Objet : Assainissement Non Collectif - Contrôle de bon fonctionnement

Vérification de fonctionnement et d'entretien d'une installation d'assainissement au regard des prescriptions réglementaires

Dossier suivi par : **Geoffroy Dussillos**
Référence SPANC : **FU1065925E2959N**
Date du contrôle : **30/03/2023**
Référence(s) cadastrale(s) : **ZB0852, ZB0628**
Personne rencontrée : **Propriétaire**

Adresse : **ESQUIBAT**
Code Postal : **47500**
Commune : **Fumel**

Schéma de principe

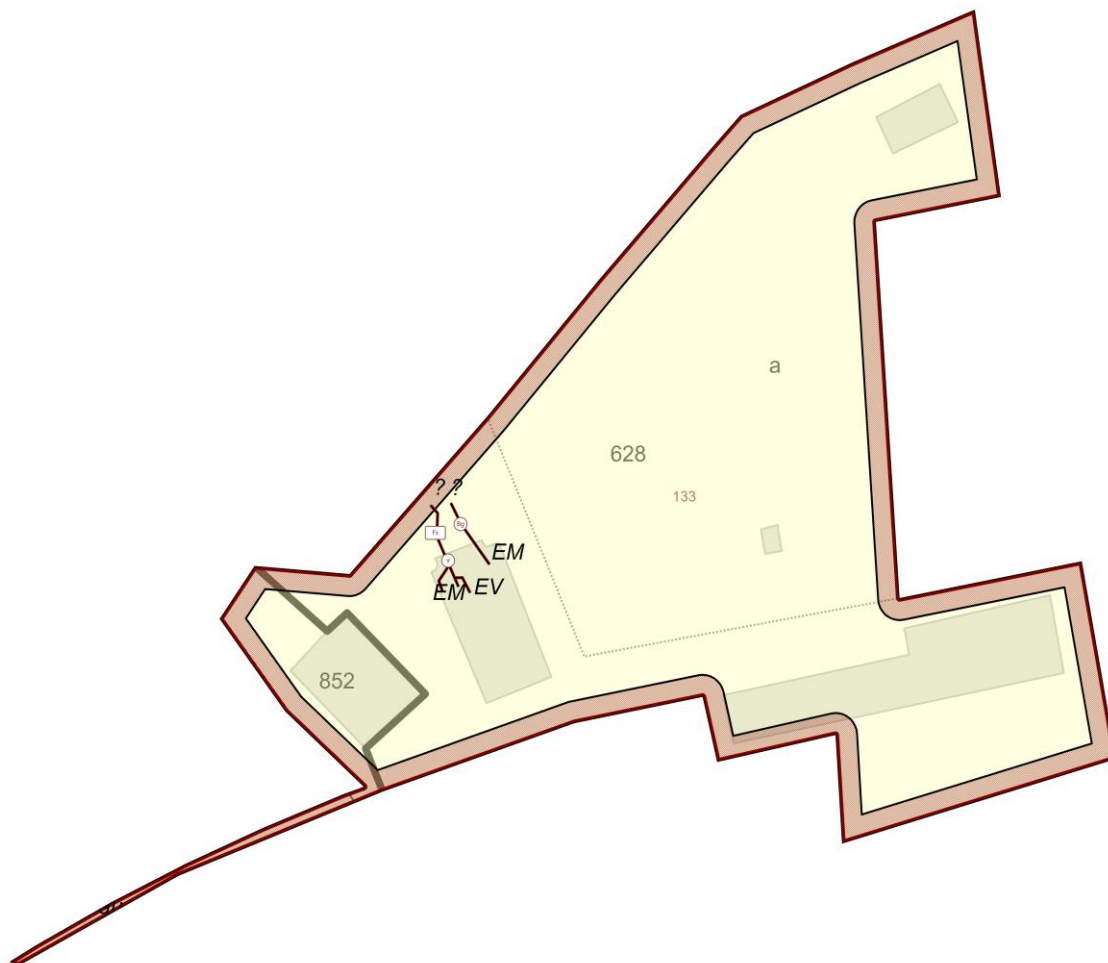
Observations : -Tests d'écoulements effectués, les eaux venant des salles de bain se jettent dans la fosse, celles de la cuisine dans la fosse septique avec les eaux ménagères.

-Pas de traitement secondaire visible.

INSTALLATION NON CONFORME

Installation incomplète

Installation significativement sous-dimensionnée

-Adapter la capacité de la fosse à la taille de l'habitation.

-Déconnecter les eaux ménagères de la fosse septique.

-Mettre en place un système de traitement secondaire conforme à la réglementation.
